SERVICE INFORMATION - ATRAN VELO CARRIER 4

Pinolskrue med krater

**Forkert pinolskrue,
bemærk fladt hoved**

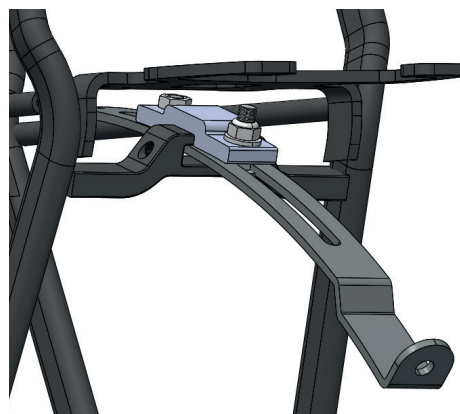
Vi har oplevet at nogle cykler bliver leveret med bagagebærer, der ikke har den rigtige pinolskrue monteret. Den forkerte pinolskrue er kendetegnet ved at have et fladt hoved og ikke udhulet hoved (krater). Hvis dette er tilfældet, kan der bestilles nye pinolskruer under varenummeret 51783 på tlf. 7027 2623.

Korrekt pinolskrue
